GEMEINDE OSTRACH

1. ÄNDERUNG BEBAUUNGSPLAN SONDERGEBIET „REGENERATIVE ENERGIE HAHNENNEST - FOHRENBÜHL“ IM BESCHLEUNIGTEN VERFAHREN NACH § 13A BAUGB

Behandlung der Stellungnahmen aus der Anhörung der Behörden und sonstiger Träger öffentlicher Belange sowie der Öffentlichkeit, gemäß § 4 Abs. 2 BauGB und § 3 Abs. 2 BauGB.

Stand: 24. Januar 2018

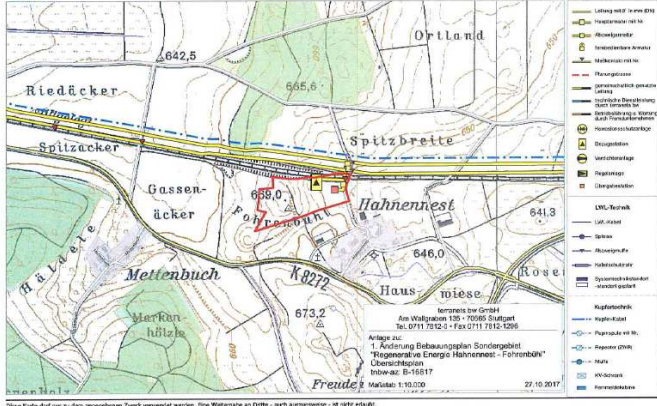
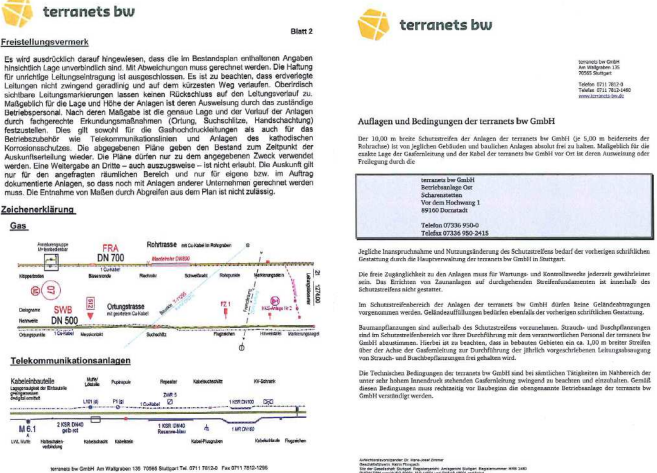
<p>5. Widerspruch zum Flächennutzungsplan</p> <p>Die vorliegende Planung widerspricht dem Flächennutzungsplan, denn: „Der Flächennutzungsplan soll gemäß § 1 Abs. 5 BauGB dazu dienen, eine nachhaltige städtebauliche Entwicklung, neben der Gewährleistung einer dem Wohl der Allge-</p>

INHALT DER STELLUNGNAHME ANREGUNGEN UND BEDENKEN	ABWÄGUNGSVORSCHLAG DER VERWALTUNG / BESCHLUSSVORLAGE
<p>meinheit entsprechenden sozialgerechten Bodennutzung, in den Grundzügen darzustellen. Gleichzeitig sind dabei die natürlichen Lebensgrundlagen zu schützen und zu entwickeln sowie den Klimaschutz und die Klimaanpassung, insbesondere auch in der Stadtentwicklung, zu fördern, sowie die städtebauliche Gestalt und das Orts- und Landschaftsbild baukulturell zu erhalten und zu entwickeln.“</p> <p>Durch die geplante Gasverflüssigungsanlage entsteht ein Industriegebiet mitten im landwirtschaftlich geprägten Gebiet und in nächster Nähe zu Schutzgebieten. Die natürlichen Lebensgrundlagen wie Wasser, Luft, Boden, Artenvielfalt und Klima werden weiteren Risiken ausgesetzt, zumal erstmalig eine solche Anlage gebaut werden soll. Eine Gasverflüssigungsanlage mit Anteilen von fossilem Gas widerspricht dem Inhalt und Namen nach der regenerativen Energie wie z.B. Sonne oder Wind. Fossiles Gas wird gefördert und ist damit endgültig verbraucht, also ist die Energie weder regenerativ noch erneuerbar.</p>	<p>Primäres Ziel der Anlage wird die Verflüssigung von Biogas sein. Damit entspricht sie bereits heute den Vorgaben des Bebauungsplanes zur Erzeugung und Verwertung regenerativer Energie. Die Nutzung von Erdgas soll nur im Falle eines Gas- oder Energiedefizits erfolgen und ist nicht zwingender Bestandteil des Betriebskonzeptes.</p>

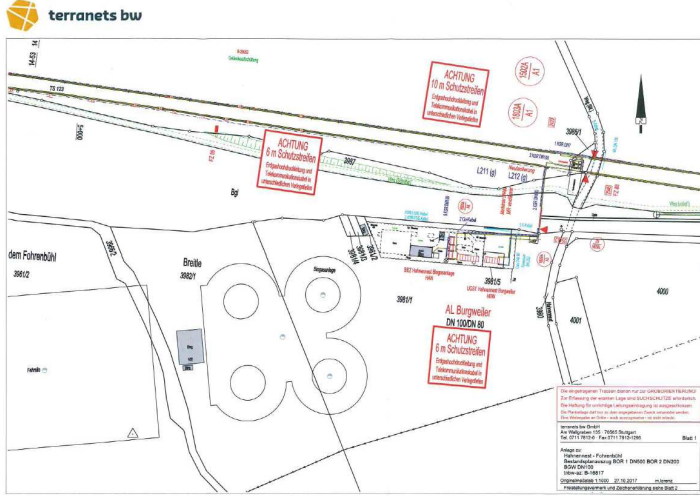
<p><u>7. Schutzgebiete</u></p> <p>Das FFH-Gebiet Taubenried und das FFH-Gebiet Pfrunger-Burgweiler Ried liegen in nächster Nähe. In den Unterlagen fehlt die Entfernungsangabe zum Pfrunger-Burgweiler Ried. Es ist damit zu rechnen, dass die Gasverflüssigungsanlage negative Auswirkungen auf die umliegenden Gebiete hat, z.B. durch Nitrat-Ammoniak-, und Methan-Emissionen und das erhöhte Verkehrsaufkommen. Dabei müssen auch mögliche Risiken und Verschlechterungen auf den Grundwasserkörper berücksichtigt werden. Wir erwarten, dass eine FFH- Verträglichkeitsprüfung durchgeführt wird.</p> <p>Der Verträglichkeitsprüfung vorgeschaltet ist eine Vorprüfung, bei der geprüft wird, ob die Möglichkeit einer erheblichen Beeinträchtigung eines Vorhabens auf das FFH-Gebiet entstehen kann, die Verträglichkeitsabschätzung. Grundsätzlich ist es egal, ob das Vorhaben direkt im Gebiet stattfindet oder von außen seinen Einfluss auf das FFH-Gebiet ausführt. Je nach Ergebnis ist eine Verträglichkeitsprüfung durchzuführen oder</p>	<p>Eine FFH - Verträglichkeitsprüfung ist nicht erforderlich, da keine stofflichen Emissionen von der Verflüssigungsanlage ausgehen. Die Anlage ist technisch vollständig gekapselt. Innerhalb des Verfahrens tritt Nitrat nicht auf, Ammoniak kommt ausschließlich im Kältemittel vor und befindet sich in geschlossenen Kreisläufen. Eventuell im Biogas enthaltenes Ammoniak wird abgeschieden und in die Biogasanlage zurück geführt.</p>

INHALT DER STELLUNGNAHME ANREGUNGEN UND BEDENKEN	ABWÄGUNGSVORSCHLAG DER VERWALTUNG / BESCHLUSSVORLAGE
<p>nicht. Lässt sich eine erhebliche Beeinträchtigung nachweislich nicht ausschließen, muss eine Verträglichkeitsprüfung erfolgen. Bei der Beurteilung ist die kumulative Wirkung mehrerer bestehender und geplanter Eingriffe zu berücksichtigen.</p> <p>Die Wahrscheinlichkeit einer erheblichen Beeinträchtigung ergibt sich durch die Nähe zum Taubenried und Pfrunger-Burgweiler Ried, den Biotopen, dem Vogelschutzgebiet und zum Wasserschutzgebiet.</p>	
<p>8. Wasserschutz</p> <p>Die geplante Gasverflüssigungsanlage liegt im Wasserschutzgebiet Spitzbreite und das ist bereits ein Problemgebiet. In den Unterlagen fehlen Hinweise, wie die Rest- und Abfallstoffe aus der Anlage gelagert und transportiert werden sollen. Es ist auch unklar, welche Stoffe entstehen und wie sie entsorgt werden sollen. Welche Risiken bestehen für Oberflächen- und Grundwasser bei Unfällen, Explosionen oder Bränden?</p>	<p>Wie bereits die derzeitigen Anlagen im Geltungsbereich des BP auch, unterliegen alle Handlungen und Anlagen den Auflagen der Wasserschutzgebietsverordnung. Diese können eingehalten werden.</p>
